改善箇所説明図②

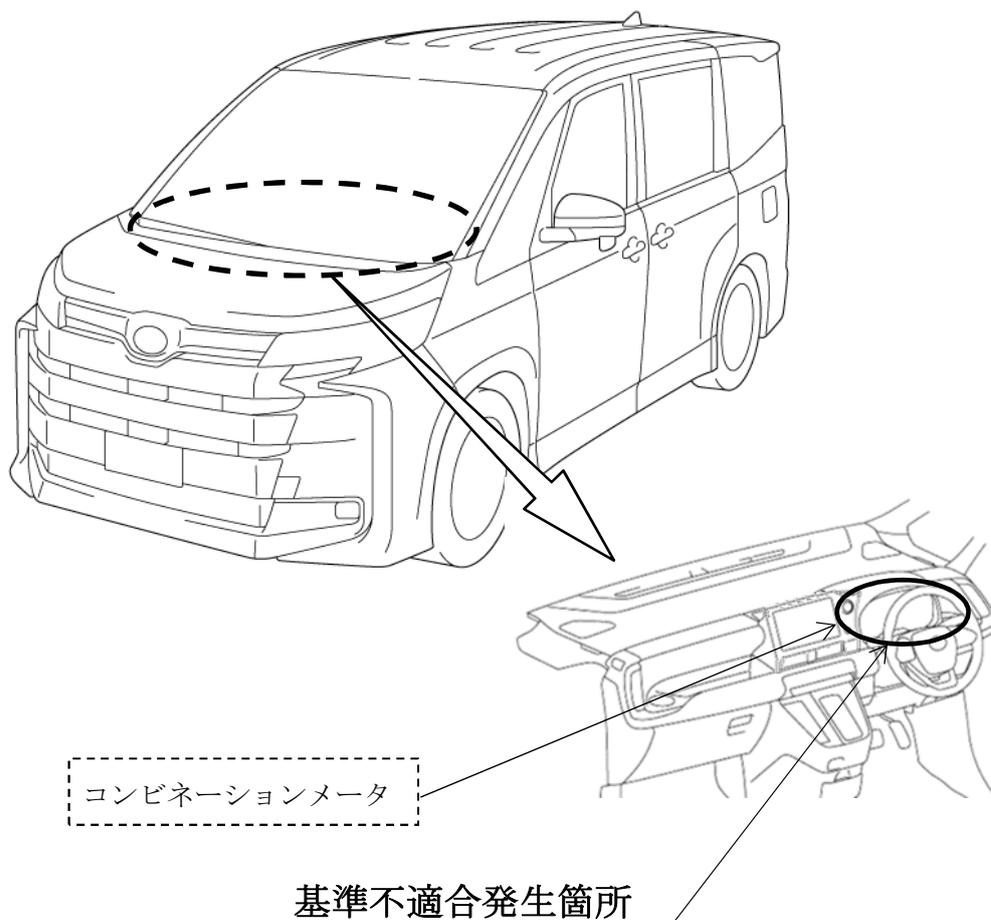
自動命令型操舵機能であるアドバンストパーク※において、制御プログラムが不適切なため、駐車条件が整わない等により駐車支援を中止した場合に警告音が吹鳴しないことがある。そのため、保安基準第11条（かじ取り装置）に適合しないおそれがある。

全車両、コンビネーションメータのプログラムを対策仕様に修正する。

識別：改善済車両には車台番号打刻のハイフン位置下部に黄色ペイントを塗布する。
